COMPTE RENDU DE VOL

Numero d'essai: Z6250

Aéronef: FBVFC
CONCORDE
Aéronef associé:
A320 N°01

OBJET DE L'ESSAI:
Certification TCAS II sur CONCORDE

VERSION AF (Air France)

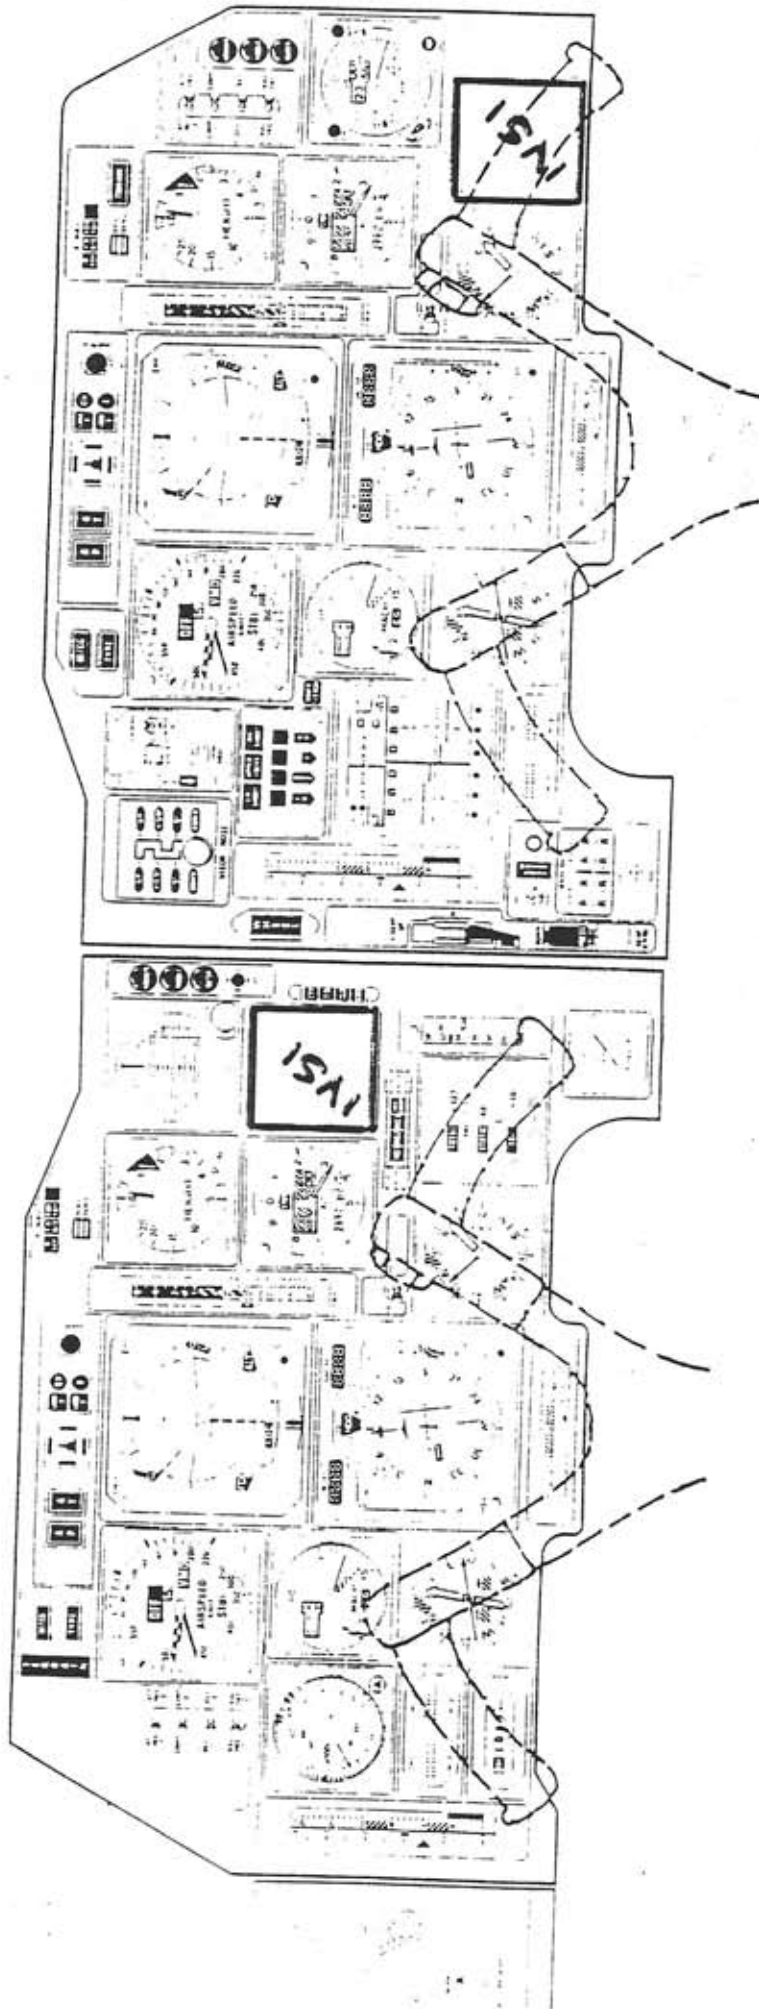
- Dans les conditions de l'essai, l'écart d'altitude enregistré a été de: +1200ft compte tenu de l'inertie de cette machine. Des écarts plus importants sont à craindre en opération.
- La position de l'IVSI sur la planche droite *Version AF* et sur les planches gauche et droite *Version BA* est inacceptable (v. Annexe 1&2). Caché par la poignée droite du manche et la main du pilote lors de l'évitement, il nécessite pour être vu de se pencher fortement en avant. De plus sur cet avion la position du manche étant pratiquement toujours la même (Elevons au neutre) cette gêne est constante au cours du vol.

Par contre la position le l'IVSI planche gauche *Version AF* est satisfaisante; bien visible des 2 pilotes, il a été utilisé depuis la place droite par le pilote CEV pour suivre les RA.

Un meilleur positionnement de l'IVSI doit être recherché, cette amélioration est impérative pour la Version BA.
